## Notat

### Hvidbog af 2. offentlighedsfase for miljøkonsekvensvurdering af Spildevandsprojekt Spangen

Sagsnummer  
2024-0149372

## DES - Særligt støjende (og vibrerende) aktiviteter + perioder med meget byggepladstrafik

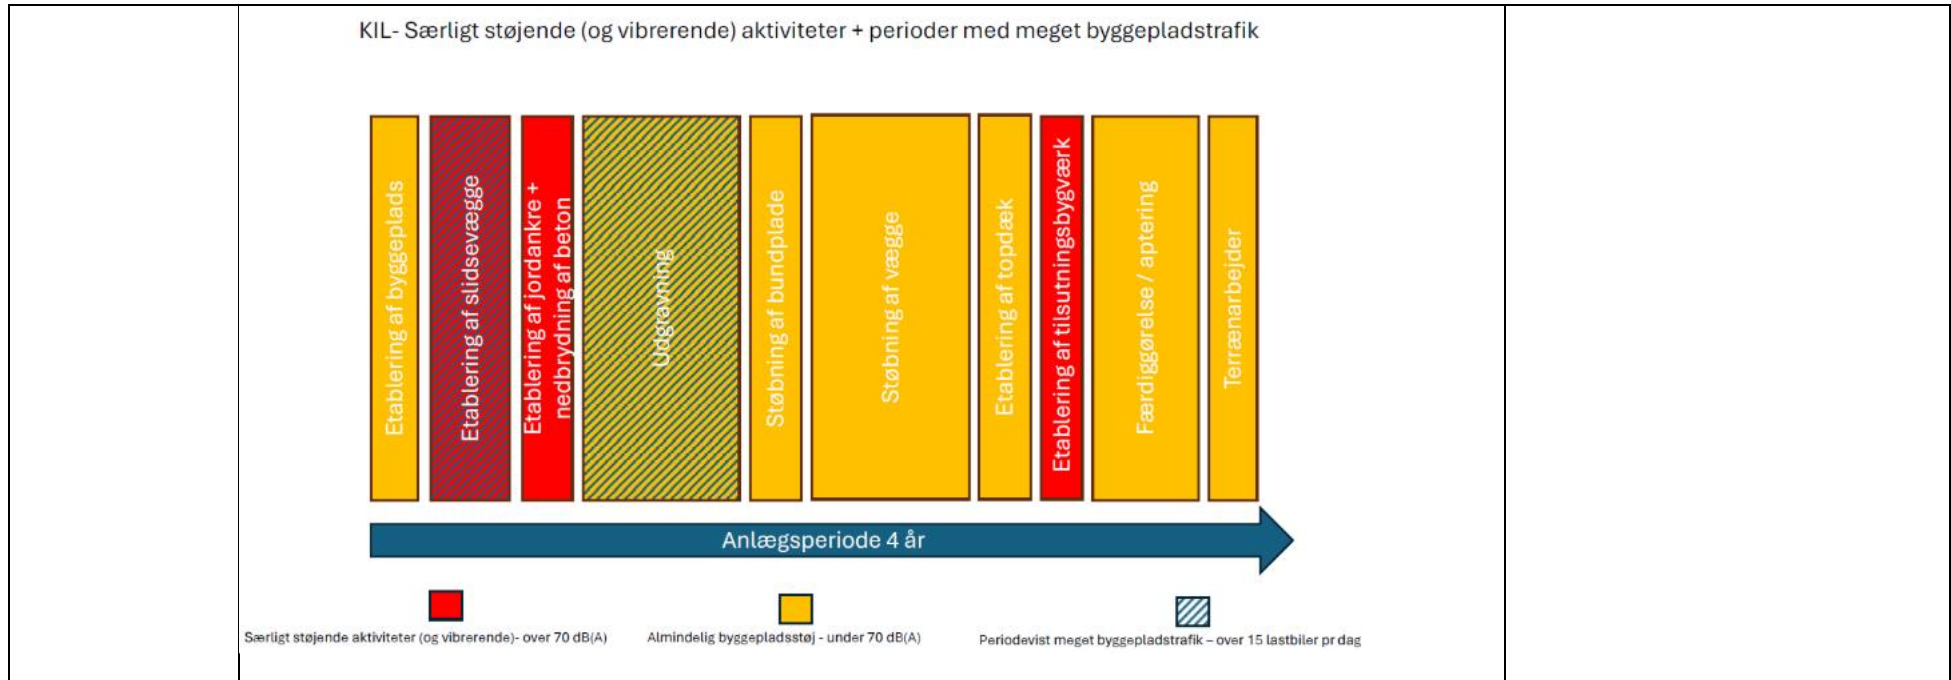
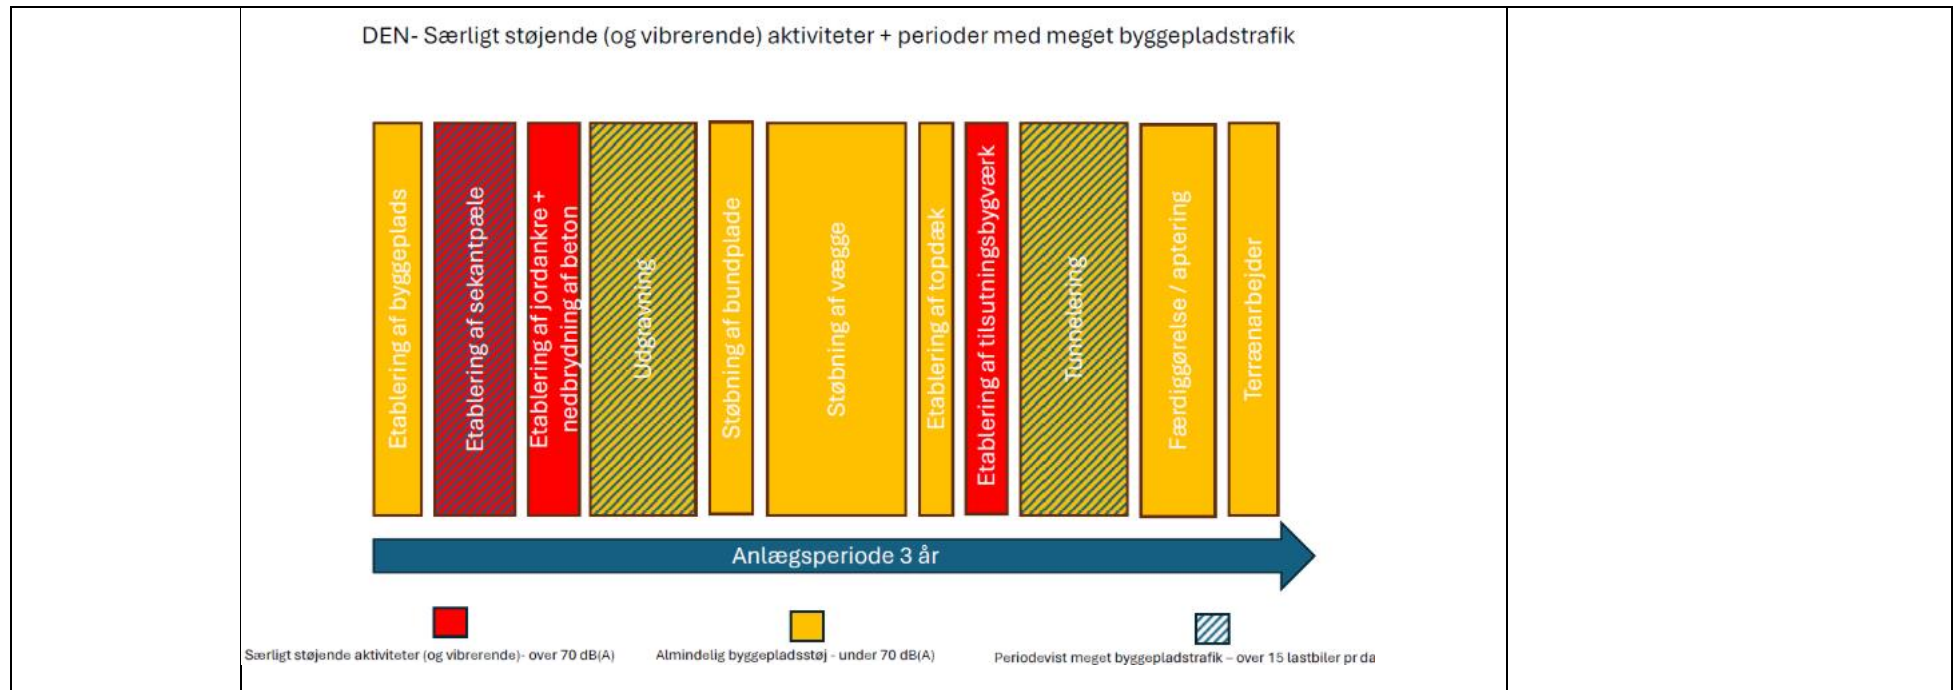
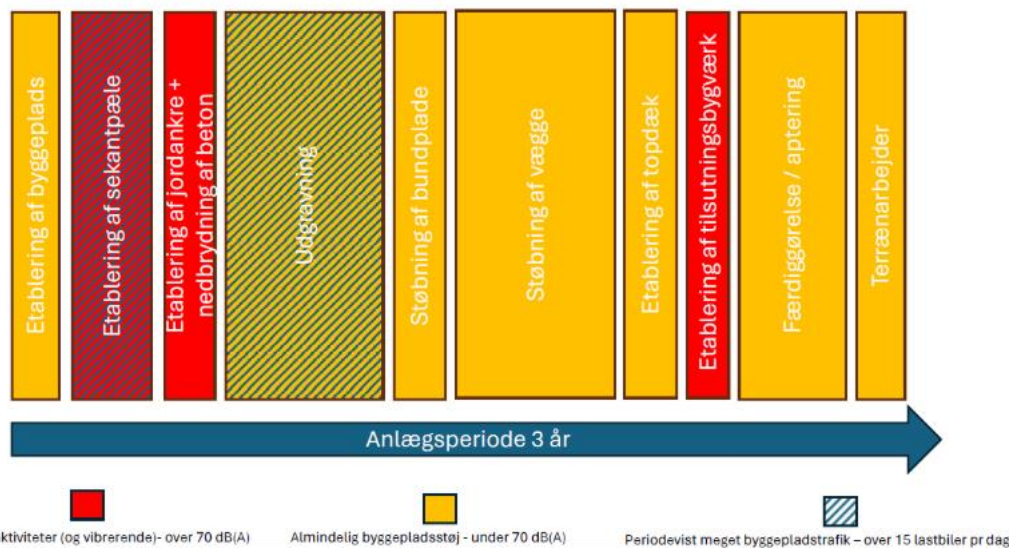
| <p><b>2, 3, 5, 10, 11, 12, 14, 15, 16, 18, 20</b></p> | <p><u>Generelt om støj</u></p> <p>Bygherre er meget bevidst om, at støjgener fra bygge- og anlægsaktiviteter er noget, som kommer til at berøre mange beboere omkring byggepladserne i projektet. Derfor er der også gjort meget ud af i miljøkonsekvensrapporten at få beregnet og vurderet støjbelastningen fra de enkelte aktiviteter på byggepladserne. Det skal understreges, at de beregnede støjværdier i særlig grad beskriver de perioder, hvor der udføres særligt støjende arbejder i tidsrummet 8-17. Ved beregningerne er konservativt anvendt erfaringsværdier fra tidligere byggepladser (typisk Metro Cityringen).</p> <p>Derudover er der i projektet indarbejdet nogle minimums projektfordsætninger, som skal være med til at reducere støjpåvirkningerne. Ved alle byggepladser opsættes der et tre meter højt støjreducerende byggepladshegn. Støjhegnet vil blive etableret med støjabsorberende materiale på indersiden af hegnet. Samtidig vil der være fokus på støjdæmpende foranstaltninger på</p>  | <p>Da entreprenøren til udførsel af anlægsarbejdet endnu ikke er fundet, og bygherre i udbudsmaterialet vil stille krav til entreprenøren om, at denne med en støjhandleplan inden opstart af de 3 byggepladser skal dokumentere, ud fra et støjensyn og BAT-principper, at der er valgt den mest hensigtsmæssige indretning af byggepladsen ift.</p> |

|  | <p>del af det samlede støjbillede fra byggepladserne i forhold til den forventede samlede anlægsperiode.</p> <p><u>Variabel støjbelastning på byggepladser</u><br/>Støjbelastningen fra en byggeplads afhænger af, hvilken type byggeplads, der er tale om. Byggepladsen (DEN) med startskakt, hvor tunnelboremaskinen skal sendes afsted fra, vil have aktiviteter af varierende støjbelastning i hele anlægsperioden, mens byggepladser med modtageskakten DES vil have perioder uden aktivitet, mens man venter på, at tunnelboremaskine kommer frem til skakten.</p> <p><u>Principfigurer af støj-, vibrations- og trafikbelastning på KIL DEN og DES</u><br/>Nedenstående figurer viser de overordnede anlægsfaser, som er på de 3 byggepladser. Figurerne er principfigurer for at illustrere, at hvor i anlægsperioden, der forekommer særligt støjende aktiviteter, risiko for bygningskadelig vibrationer og/eller mere intensiv lastbilkørsel. Faselængderne er indikative, og der vil være perioder med lidt eller ingen aktivitet både i faserne og imellem i disse, som ikke vises på figurerne. Det ses af figurerne, at de særligt støjende aktiviteter udgør en mindre del af den samlede anlægsperiode.</p> |  |
